「中央新幹線建設工事における大井川水系の水資源の確保及び水質の保全等に関する中間意見書」に対する回答

令和元年9月6日(金)

東海旅客鉄道株式会社

「1 リスク管理に関する基本的考え方(1)、(2)」

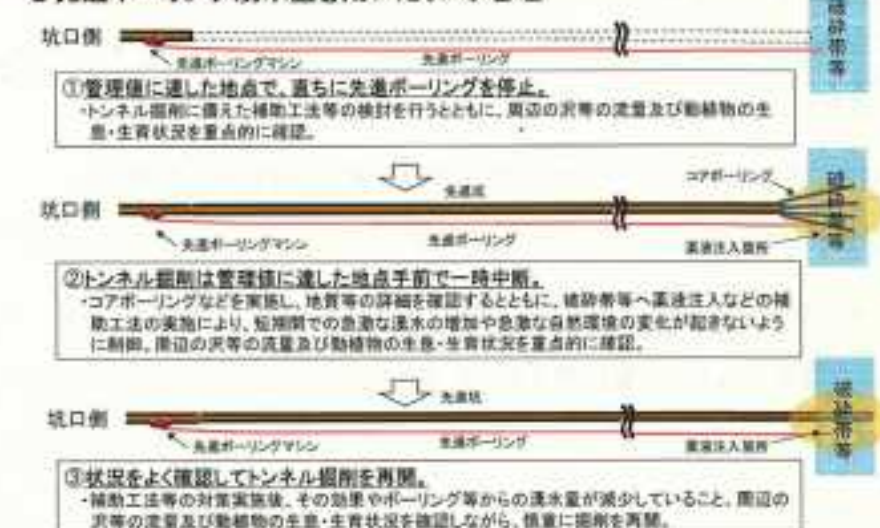
(1)「湧水量の上限値を $3\text{m}^3/\text{秒}$ に設定する」というリスク管理に関する基本的な考え方が示されたが、これは議論を先に進めるために仮設定されたものと認識している。この上限値に対する根拠や妥当性についての議論は未だなされていない。よって、県民が上限値の概念や妥当性について理解できるように説明することが必要である。

(2)リスク管理の具体的方法として、「先進ボーリング孔からの湧水量 10m あたり $50\text{L}/\text{秒}$ を上限値として設定し、これを上回るトンネル湧水量等の発生が予測される場合には、直ちにボーリングを停止し、対処方法を検討する」と示された。これについてもその根拠や妥当性について同様に説明が必要である。

図 トンネル湧水量の管理曲線(イメージ)

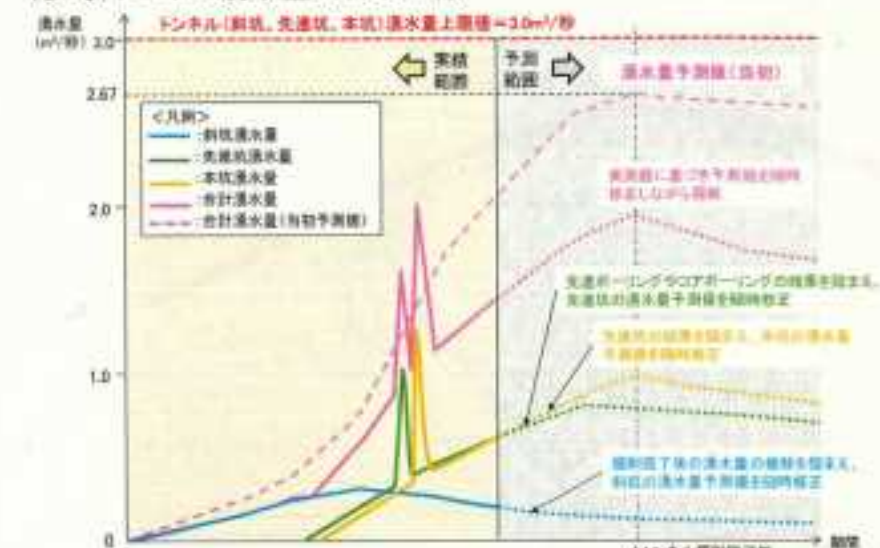
湧水量の上限値 $3\text{m}^3/\text{秒}$ は、トンネル全体における湧水量である。工事途中段階において、トンネル全体の湧水量が $3\text{m}^3/\text{秒}$ 以下になるかどうかを推定することが必要になる。この推定には不確実性が伴う。よって、推定方法、施工管理方法についての議論が必要である。(注: $3\text{m}^3/\text{秒}$ は超えないと判断して掘り進めたが、結果的に $3\text{m}^3/\text{秒}$ を超えたということになりかねない。)

○トンネルの湧水量の推定値が管理値 $3\text{m}^3/\text{秒}$ に近づいた場合

- ・静岡県内のトンネル(非常口、先進坑、本坑)の湧水量の管理値 $3\text{m}^3/\text{秒}$ は、先進ボーリングをはじめ、トンネル(非常口、先進坑、本坑)全体でのリスク管理を行うことにより、管理値以下にすることが可能と考えています。
- ・湧水量の推定値が管理値に近づいた場合には、追加の対策等を検討するとともに、検討した対策等は静岡県へ報告し、ご意見をお聞きします。

「2 管理手法(2)、(3)」

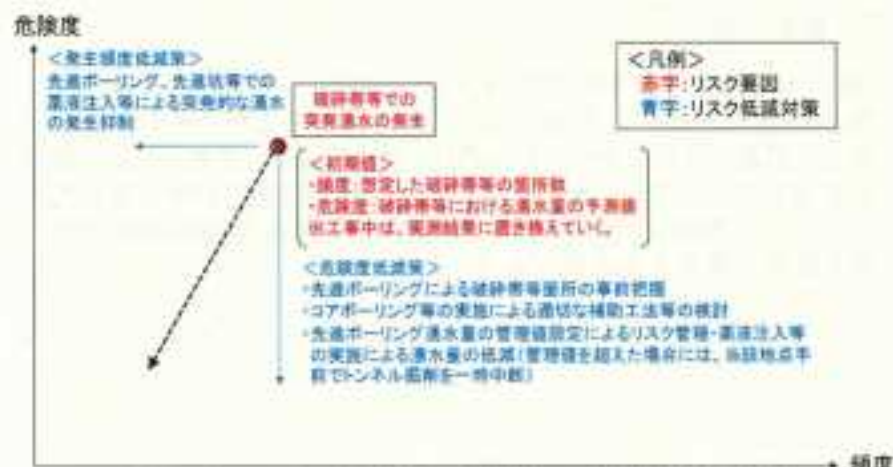
(2)リスク管理は、様々なリスクをその大きさと頻度で示すとともに、リスクの種類ごとにその変化を時系列で整理する必要があります。よって、地質構造・水資源専門部会の委員が提案したリスクマップとリスクマトリクスのような可視化した管理手法を用いて、県民が工事のリスクと対策を容易に理解できるように説明することが必要である。

(3)その際、データにおいては、文献等により想定している状態と実際に調査で得たデータは違いがわかるようにしておき、工事の過程で文献値を実測のデータに換えていくという方針で、現状で推定している部分と今後確定していく部分を明確に示すこと、すなわち不確実性の明示が必要である。また、工事の進捗と平行して、リスク管理についても専門家が評価を行い、県民に工事の適正さを伝えられるような体制の構築が必要である。

・丸井委員からご提案いただいたリスクマップやリスクマトリクスについて、丸井委員とご相談しながら作成し、リスクの変化が見えるような形で整理していきます。

・トンネル掘削工事中は、これまでの文献や限られた調査データ等から想定していた地質等の情報を先進ボーリング等により得られた情報に置き換え、工事にあたっての不確実性を小さくするとともに、計測した湧水量等の情報や対策による低減効果等を踏まえて、工事の進捗に合わせてリスクの変化をわかりやすいように整理していきます。

○山梨県境付近での掘削、ポンプアップ計画(イメージ)

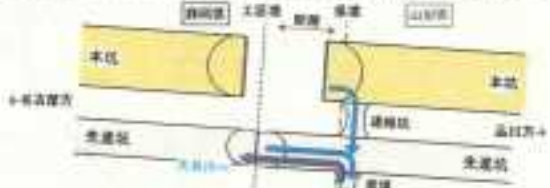
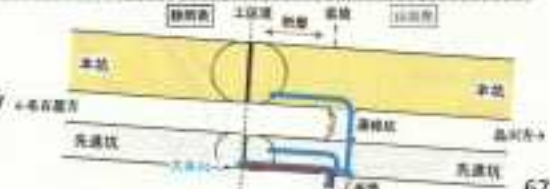
既に着手している山梨工区と長野工区におけるトンネル工事が先行することにより、静岡県内の水が県境を越えて山梨・長野側に流出する可能性がある。これについての評価と対策を示す必要がある。

- ・先進坑の湧水が山梨県側に流出
- ・先進坑の山梨県境位置に予め釜場、連絡坑を設置

- ・山梨県境位置に設置した釜場を活用し、静岡県内の先進坑、本坑の湧水は静岡県側にポンプアップ

- ・山梨県境位置に設置した釜場、連絡坑を活用し、静岡県内の先進坑、本坑の湧水は静岡県側にポンプアップ

○事業廃止後の恒久的な対策

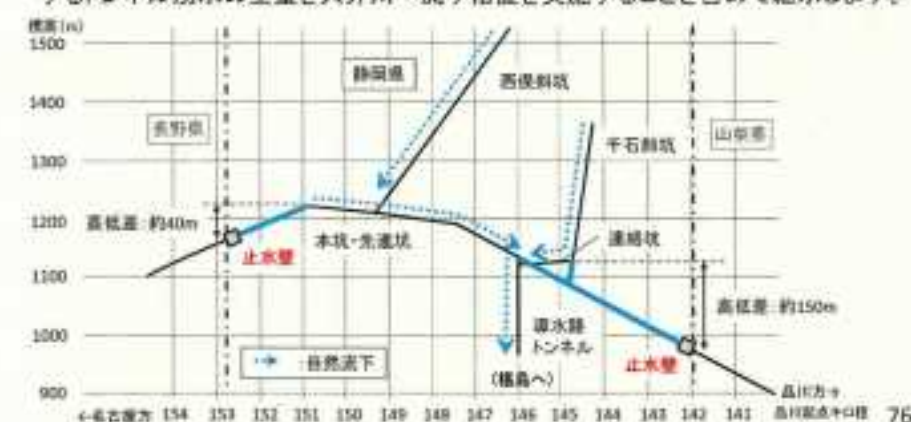
「動力となるポンプ設備に係るメンテナンスや維持管理は、JR東海が責任を持って対応する」と説明があった。また、「仮にリニアが廃止になった場合には、トンネルを閉塞する等により、トンネル湧水を導水路トンネルから大井川水系に自然流下させる」とも説明があった。事業の破綻などで構造物が放棄され、後々地域住民の支障になった事例は少なくない。よって、リニア廃止後も含め、恒久的にトンネル湧水を戻す方策について具体的に明記する必要がある。

- ・万が一、当社が鉄道事業を終了することとなった場合には、山梨県及び長野県の県境付近のトンネル内に止水壁を構築し、導水路トンネルを介して、大井川へトンネル湧水を自然流下させるなど、適切な対策を講じます。
- ・万が一、他企業へ事業の運営を引き継ぐことになった場合等には、静岡県内に湧出するトンネル湧水の全量を大井川へ流す措置を実施することを含めて継承します。

○トンネル湧水 $3\text{m}^3/\text{秒}$ の処理方法等

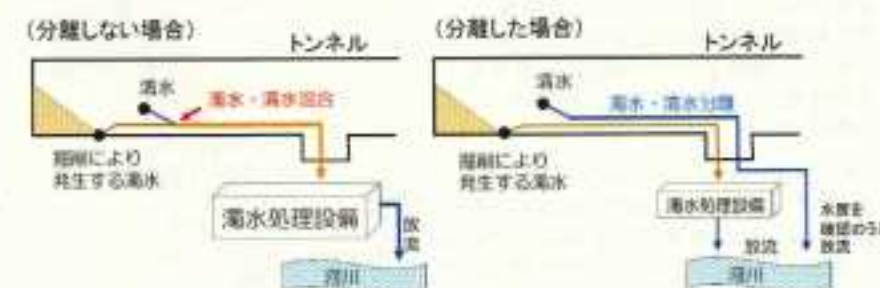
トンネル掘削により生じる湧水の上限值 $3\text{m}^3/\text{秒}$ の水を処理するために必要な設備は、JR東海の説明では、処理設備($60\text{m}^3/\text{時}$)が180基必要となる非現実的な設定である。確実に処理できる設備の規模及び配置を再検討し具体的に示す必要がある。

- ・トンネル掘削時は、トンネル湧水を清水と濁水に分離処理を行うことで、濁水処理の量を低減させながら工事を進めていきます。
- ・管理値 $3\text{m}^3/\text{秒}$ に相当する湧水量の処理をするために必要な設備は、湧水の全てが濁水とした場合に、濁水処理設備($300\text{m}^3/\text{時}$)が36基必要となります。
- ・処理設備は、トンネル坑内を利用して分散して配置することにより、仮に $3\text{m}^3/\text{秒}$ のトンネル湧水が発生した場合も必要な設備を設置することが可能です。
- ・トンネル工事完了後の当面の間は、濁水やコンクリート構造物からのアルカリ排水が湧出することが考えられますが、排水が定常的な状態になるまでの間は、処理設備を設置し、処理をして河川へ放流します。
